RELATÓRIO DE FISCALIZAÇÃO AGENERSA/CASAN Nº 265/2024

Processo:	SEI- 480002/001547/2024	Data	01/10/2024
Concessionária	Águas do Rio	Bloco	04
Local Fiscalizado	Estrada da Gama, 835 – Nova Iguaçu/RJ		
Tipo da Ocorrência	Fiscalização Periódica		
Objetivo da Fiscalização	Vistoriar a operação e manutenção da Estação Elevatória de Água Tratada		
Representantes da Concessionária:	Douglas Alexandre Diniz Coutinho – Líder Operacional William Alves da Silva Carvalho – Supervisor de eletromecânica

Foto 5 – Drenagem forçada da elevatória

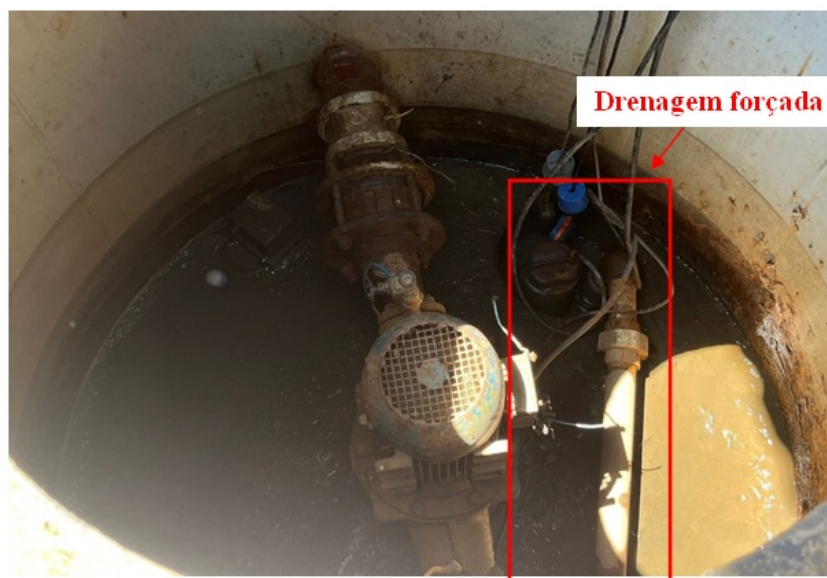
No interior do “panelão”, está instalado um conjunto motobomba do tipo centrífuga *in line* de 5 CV (foto 4), que estava operante no momento da vistoria. Foi informado pelo supervisor William que a pressão de retaguarda costuma ser de aproximadamente 7 mca e a de recalque 25 mca. Também foi informado que a elevatória funciona de forma contínua (24 horas). A tubulação de retaguarda possui DN 100 mm e a tubulação de recalque possui DN 50 mm e a motobomba é provida de válvula de retenção. Havia uma quantidade de barro significativa no interior do “panelão” e fiação disposta de maneira irregular. A elevatória também é provida de drenagem forçada com bomba dreno (foto 6).

Foto 6 – Painel de automação enferrujado sem sinalização de risco de choque elétrico

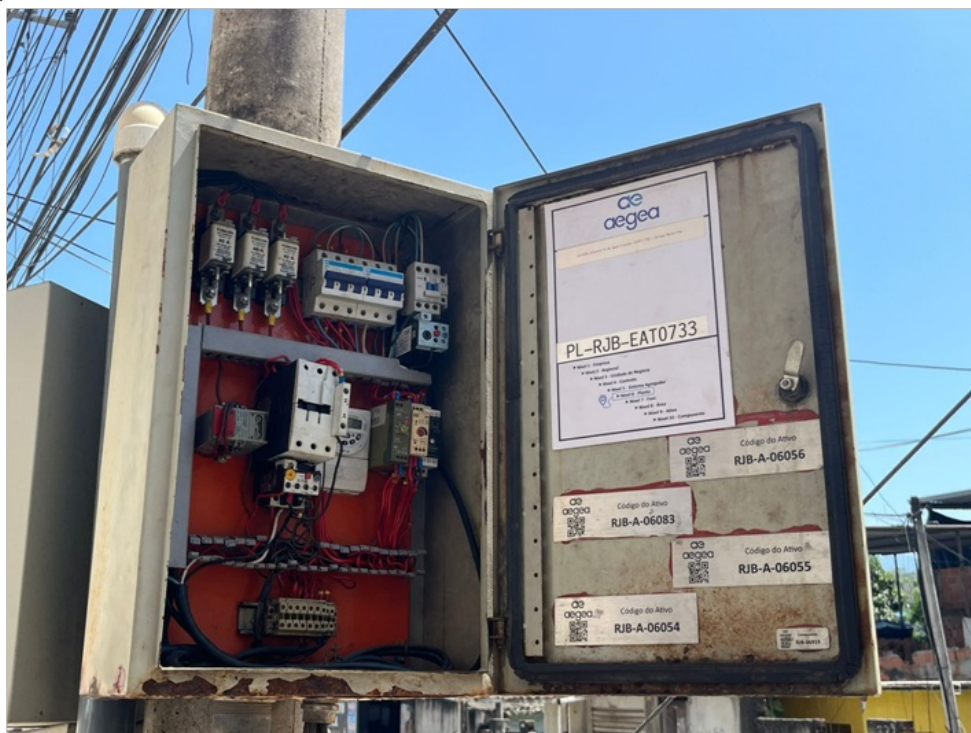
O abrigo do painel de automação está deteriorado (enferrujado) e não possui sinalização de risco de choque elétrico (foto 6). Os equipamentos elétricos estão em bom estado de conservação.

- Ø Placa de identificação da unidade;
- Ø Informar os registros de manutenção;
- Ø Providenciar sinalização de risco de choque elétrico no painel de automação;
- Ø Retirada do acúmulo de barro do painel.
